高浜発電所3、4号炉 高経年化技術評価

(審査会合における指摘事項への回答について)

平成27年10月26日
関西電力株式会社

高浜発電所3、4号炉 審査会合における指摘事項の一覧表

高圧コネクタ接続部(空冷式非常用発電装置中継・接続盤の例)の絶縁抵抗測定概要図

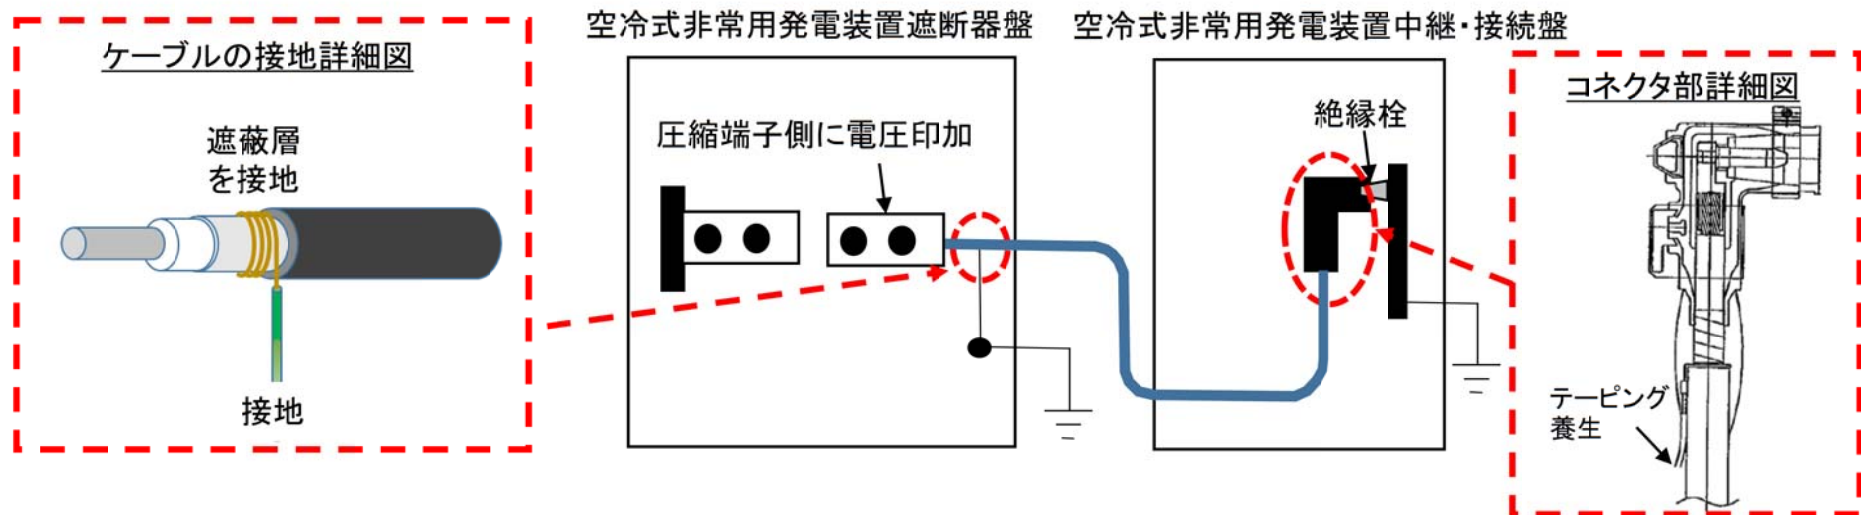
1005-1 : 高圧コネクタ接続部を含む接地方法と、遮断器の地絡保護の観点で保全(絶縁抵抗測定)の適切性について説明すること。

①高圧コネクタ接続部を含む接地方法

空冷式非常用発電装置遮断器盤にて、高圧ケーブル遮蔽層の接地を行っている(空冷式非常用発電装置の系統の場合)。

②地絡保護の観点から保全方法の適切性について

・コネクタ部を含む高圧ケーブルの絶縁抵抗測定により、主導体部と対地(遮蔽層含む)の絶縁性能が確認でき、地絡※に対する点検手法として適切である。

※ 当該回路においては、地絡が発生した場合、電圧のアンバランスが発生するため、メタクラに設置している地絡過電圧リレーにて事故検知することが可能である。

ゲートの緊急閉止可動機構部の概念図

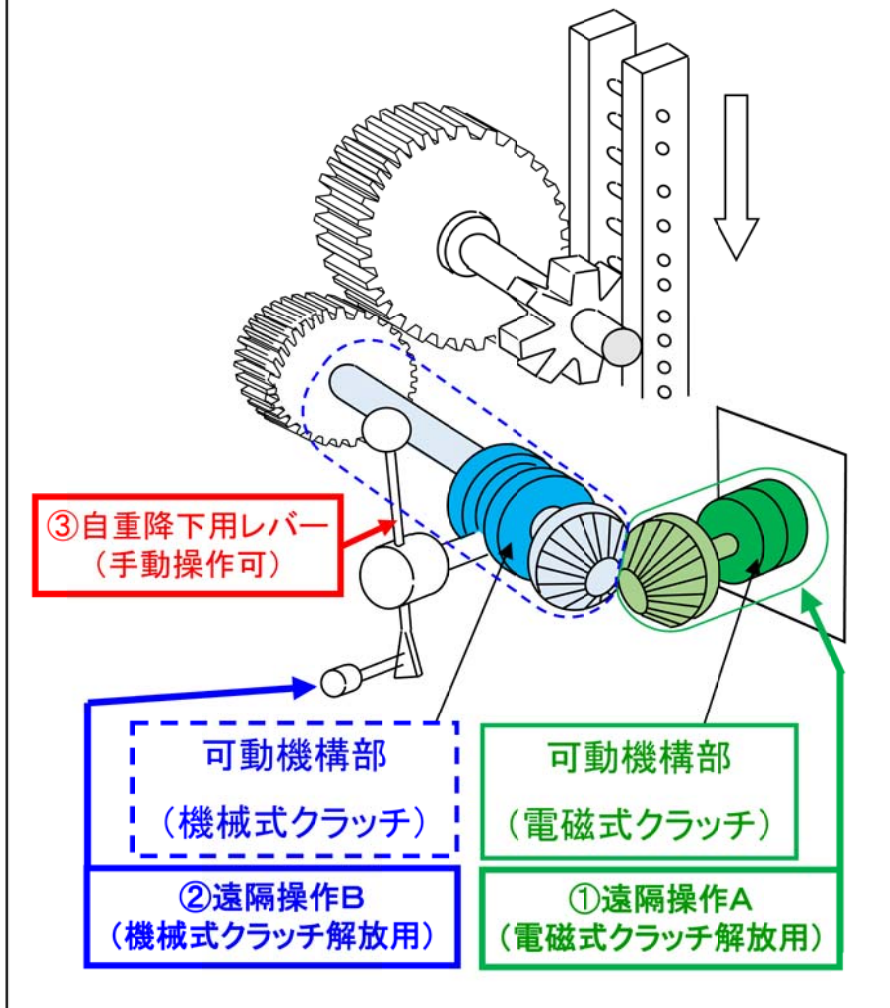
1005-2 : 防潮ゲート可動機構部等の劣化評価について整理すること。

取水口防潮ゲートの一部位である可動機構部については、3つの緊急閉止機構を有しており、それらのいずれかの動作によりゲート部を自重落下させるものである。

- ①遠隔操作Aによる電磁式クラッチの解放
- ②遠隔操作Bによる機械式クラッチの解放
- ③手動操作による機械式クラッチの解放

これら可動機構部については、予防保全（時間基準保全）の観点でそれぞれ一式を定期取替品として管理することとしているため、高経年化技術評価の対象外としている。

また、①②を制御している制御盤およびケーブルについては、『計測制御設備-制御設備』または『ケーブル-低圧ケーブル』にて評価している。

原子炉格納容器貫通部伸縮継手の耐震安全性評価方法

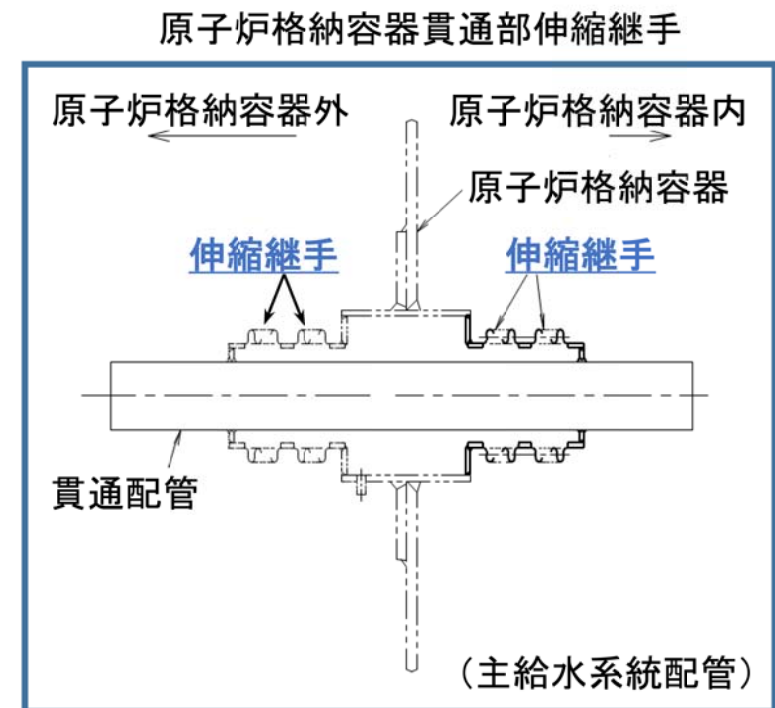
1005-3 : 格納容器貫通部伸縮継手の変位による評価に対するSs-2～Ss-7の評価内容を整理すること。

伸縮継手: 疲労累積係数による疲労評価
 (疲労累積係数は繰返し回数と発生応力から算出)

- ・実際の繰返し回数は地震の主要動の継続時間からSs-1が最も多くなるが、Ss-2～Ss-7もSs-1と同じ統一の設計用等価繰返し回数(200回)を使用。
- ・地震により伸縮継手に生じる応力は伸縮継手の変位を用いて評価(地震による応力は変位に比例)。
- ・伸縮継手の変位は、原子炉格納容器地震応答解析で求めた原子炉格納容器変位と一次冷却ループ連成地震応答解析で求めた配管変位※の合計により算出。

※: 配管変位には配管系の振動特性が、原子炉格納容器変位には原子炉格納容器の振動特性による影響が反映される。
